伊方発電所3号機
高経年化技術評価（30年目）について
（令和6年3月21日のコメント回答）

令和6年8月28日
四国電力株式会社

2. 令和6年3月21日開催 原子力安全専門部会の指摘事項について

図1 伊方3号機原子炉容器(低合金鋼)監視試験結果
(引張強さ平均値:MPa)と中性子照射量の相関

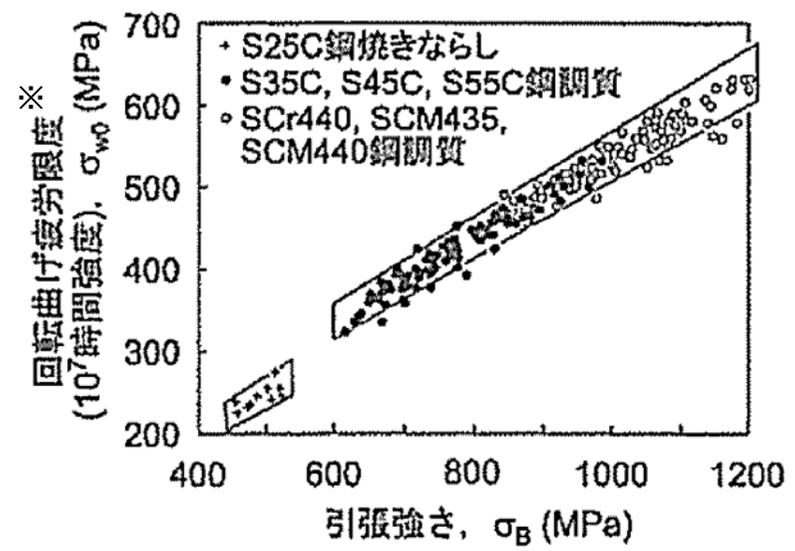
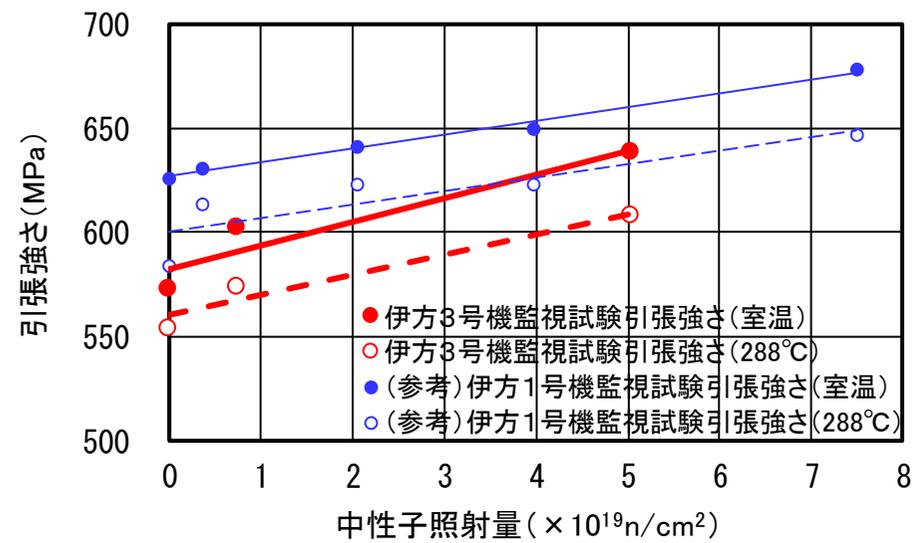
疲労割れ(低サイクル疲労割れ)と中性子照射脆化の重畳について

- 表1、図1に示すように中性子照射を受けると材料の引張強さは増加する。
- 図2に示すように、材料の引張強さが増加すると、それに伴い疲労強度(疲労限度)は高くなる。
- 以上のことから、低サイクル疲労評価においては、中性子照射に伴う影響(疲労強度が高くなる)を考慮しない方が保守的な評価となるため、中性子照射との重畳の影響は考慮していない。

加圧熱衝撃事象に対する健全性評価結果

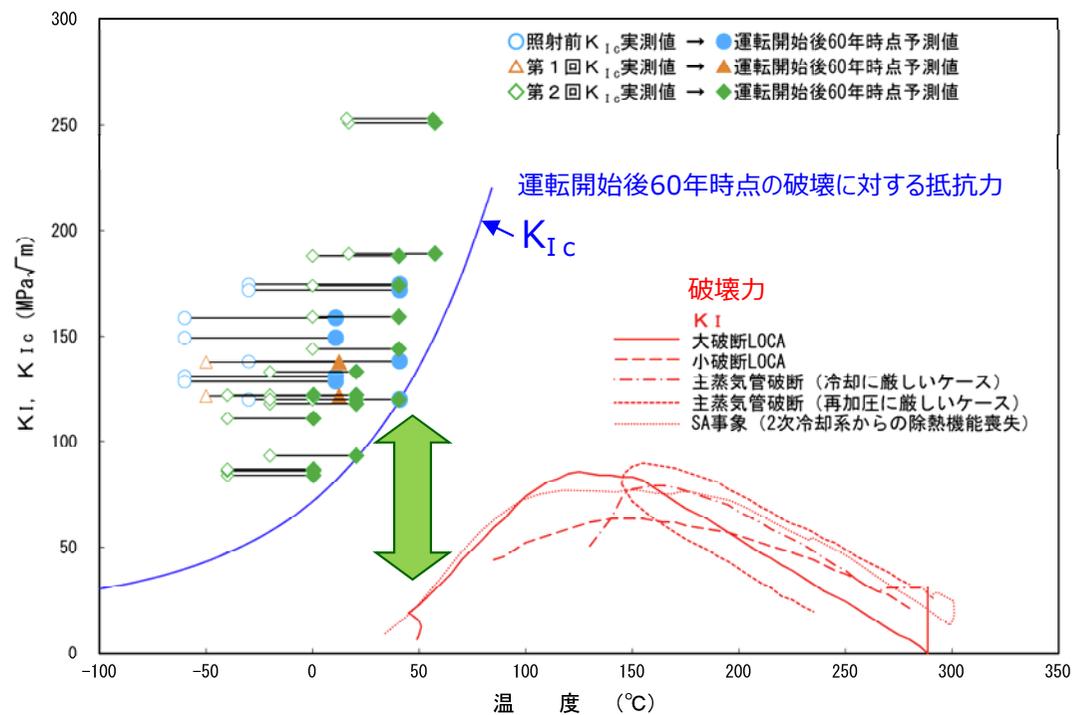
原子炉容器の中性子照射脆化を考慮した健全性評価(加圧熱衝撃評価)について

- 中性子照射脆化による材料の靱性低下については、破壊に対する抵抗力(K_{Ic})データの実測値(照射前試験、第1回・第2回監視試験: グラフ○△◇)を、国内脆化予測法を用いて計算した運転開始後60年時点の関連温度予測値を用いて高温側にシフトさせ(予測 K_{Ic} : グラフ●▲◆)、その予測 K_{Ic} の下限を包絡するように設定した K_{Ic} 曲線を加圧熱衝撃評価に用いることにより、バラつきや不確かさに対し、保守性を考慮している。なお、実測 K_{Ic} → 予測 K_{Ic} へのシフトにあたっては、マージンとして 18°C (国内監視試験279データに対する予測誤差(実測値と計算値の差)の標準偏差 $8.2^{\circ}\text{C} \approx 9^{\circ}\text{C}$ の2倍に相当)を考慮している。
- 上記のように設定した K_{Ic} 曲線(運転開始後60年時点の破壊に対する抵抗力)が、破壊力(K_I)を常に上回っていることから、万が一の事故が起こった場合でも原子炉容器の健全性が確保できることを確認した。

バッフルフォーマボルトの応力履歴と割れ発生応力線の重ね合わせ

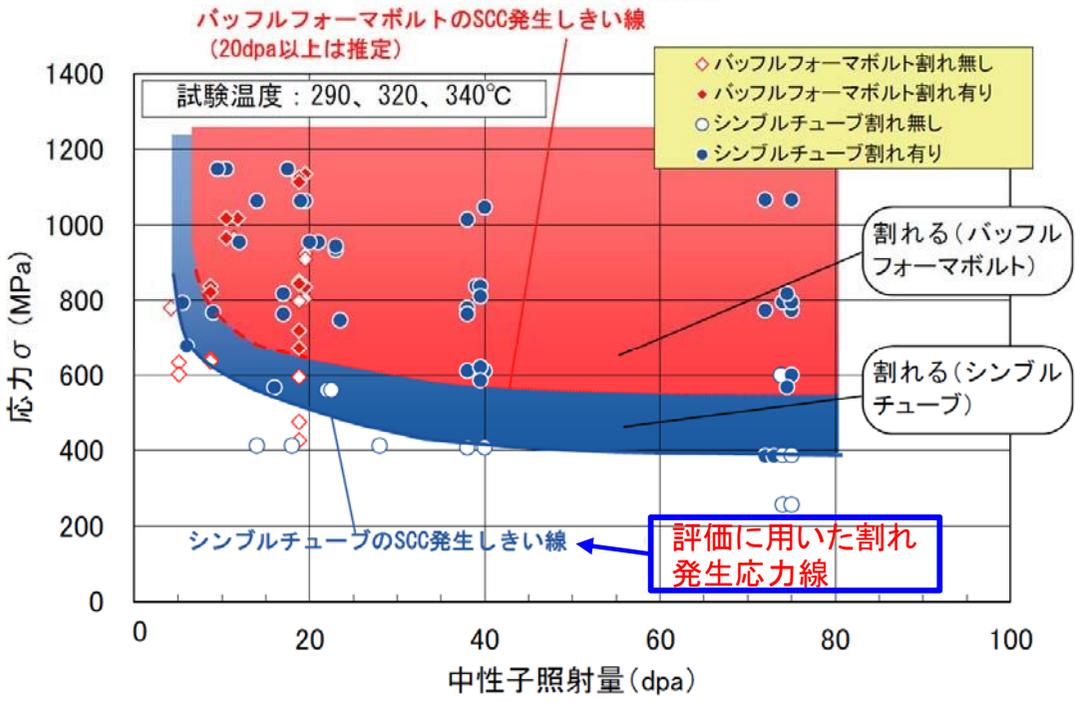
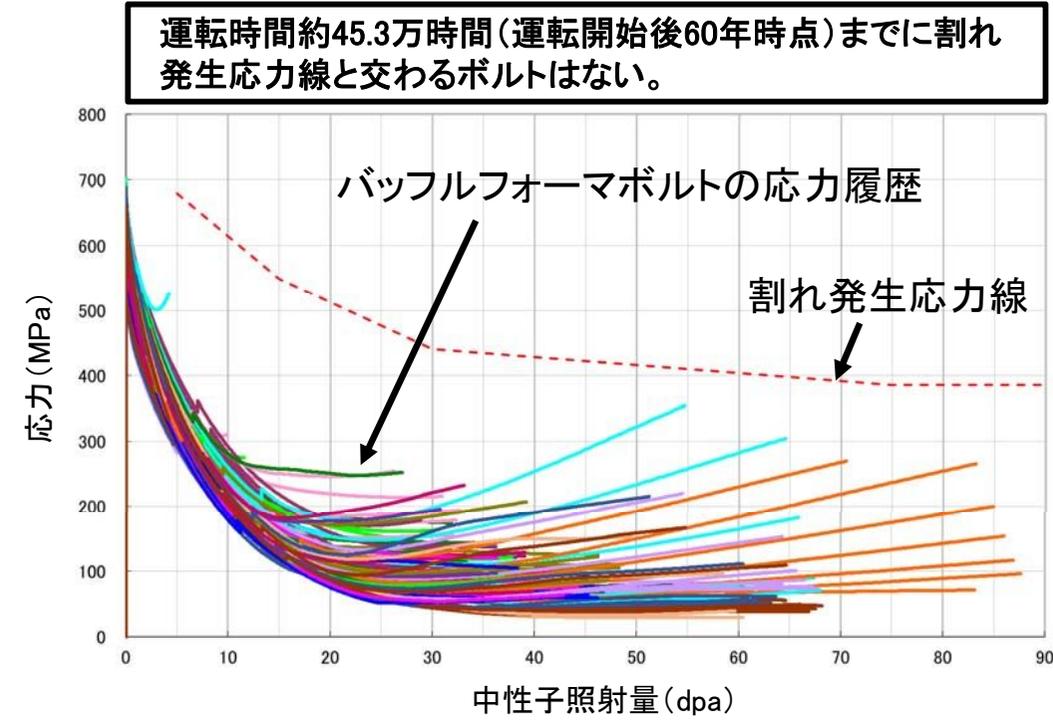
炉内構造物のバッフルフォーマボルトのIASCC発生評価について

- バッフルフォーマボルトのIASCC発生評価に用いた割れ発生応力線は、バッフルフォーマボルトよりもIASCC発生の観点から厳しいシングルチューブ※材のSCC発生試験で割れが認められたデータの下限を結んだ線を用いていることから、IASCC発生のバラつきや不確かさに対し、保守性を有している。
- また、バッフルフォーマボルトの応力履歴の中性子照射量は、今後(令和2年4月以降)の設備使用率を100%として保守的に算出したものを用いている。
- 上記のとおり、それぞれに保守性を考慮した割れ発生応力線とバッフルフォーマボルトの応力履歴を比較したところ、超えるものではなく、バッフルフォーマボルトのIASCC発生の可能性が小さいことを確認した。
